高浜発電所審査資料	資料	R0
提出年月日	2020年11月20日

高浜発電所原子炉施設保安規定に係る説明資料

(保安規定審査基準の要求事項に対する保安規定への記載方針)

関西電力株式会社

図 30 - 1

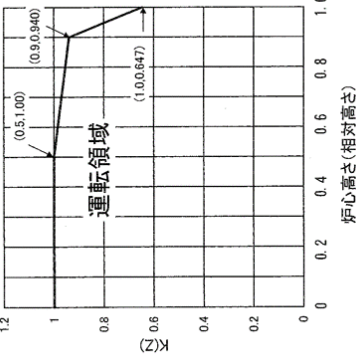
関連する実用炉規則	保安規定審査基準	原子炉施設保安規定		記載の考え方	社内規定文書	記載内容の概要
		<p>記載すべき内容</p> <p>A.4 計装保課長は、$F_Q(Z)$ の運転上の制限の超過分 1% あたり過大出力 T 高トリップ設定値を 1% 以上下げ、その結果を当直課長に通知する。</p> <p>および</p> <p>A.5 原子燃料課長は、炉内出力分布測定を行い、F_Q 出力が措置 A.1 の制限を満足していないことを確認し、その結果を当直課長に通知する。</p> <p>B. 条件 A B.1 当直課長は、モード 2 に</p>	<p>7 2 時間</p> <p>原子炉熱出力が措置 A.1 の制限を超えて増加する前</p> <p>1 2 時間</p>

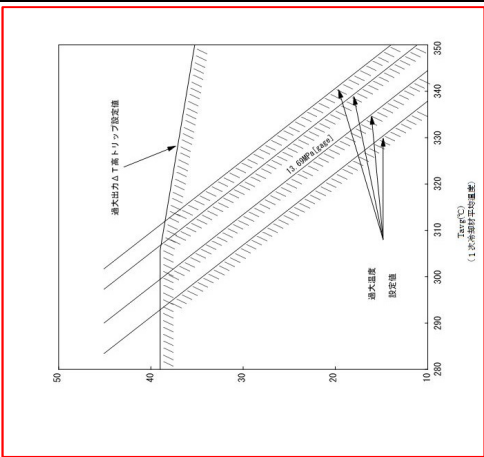
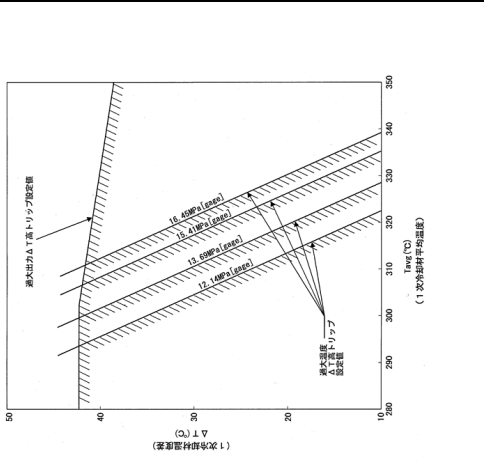
関連する実用炉規則	保安規定審査基準	原子炉施設保安規定 記載すべき内容	記載の考え方	該当規定文書	社内規定文書 記載内容の概要								
		<p>2. 3号炉および4号炉</p>  <p>(核的エンタルピ上昇熱水路係数 (F^{NH}))</p> <p>第31条 モード1において、F^{NH}は、表31-1で定める事項を運転上の制限とする。</p> <p>2. F^{NH}が前項で定める運転上の制限を満足していることを確認するため、次号を実施する。</p> <p>(1) 原子燃料課長は、燃料取替後、原子炉熱出力が75%を超える前までに1回、炉内出力分布測定を行い、F^{NH}を確認し、その結果を当直課長に通知する。その後、原子燃料課長は、モード1において、1ヶ月に1回、炉内出力分布測定を行い、F^{NH}を確認する。</p> <p>3. 原子燃料課長は、F^{NH}が第1項で定める運転上の制限を満足していないと判断した場合、表31-2の措置を講じるとともに、当直課長および計装係修課長に通知する。通知を受けた当直課長および計装係修課長は、同表の措置を講じる。</p> <p>表31-1</p> <p>1. 1号炉および2号炉</p> <table border="1" data-bbox="1173 936 1236 1377"> <thead> <tr> <th>項目</th> <th>運転上の制限</th> </tr> </thead> <tbody> <tr> <td>F^{NH}</td> <td>$1.60(1+0.3(1-P^1))$ 以下であること</td> </tr> </tbody> </table> <p>2. 3号炉および4号炉</p> <table border="1" data-bbox="1295 936 1359 1377"> <thead> <tr> <th>項目</th> <th>運転上の制限</th> </tr> </thead> <tbody> <tr> <td>F^{NH}</td> <td>$1.60(1+0.2(1-P^1))$ 以下であること</td> </tr> </tbody> </table> <p>1: P^1は、原子炉熱出力の定格に対する割合</p>	項目	運転上の制限	F^{NH}	$1.60(1+0.3(1-P^1))$ 以下であること	項目	運転上の制限	F^{NH}	$1.60(1+0.2(1-P^1))$ 以下であること	<ul style="list-style-type: none"> 高浜1,2号炉への高燃焼度燃料の導入に伴い核的エンタルピ上昇熱水路係数 (F^{NH}) を見直す。 別紙「保安規定審査基準の要求事項に対する保安規定への記載内容」の補足説明資料-9 参照 	<ul style="list-style-type: none"> 運転管理通達 原子燃料管理通達 	<ul style="list-style-type: none"> 高浜1,2号炉への高燃焼度燃料の導入に伴い核的エンタルピ上昇熱水路係数 (F^{NH}) を見直す。

項目	運転上の制限												
F^{NH}	$1.60(1+0.3(1-P^1))$ 以下であること												
項目	運転上の制限												
F^{NH}	$1.60(1+0.2(1-P^1))$ 以下であること
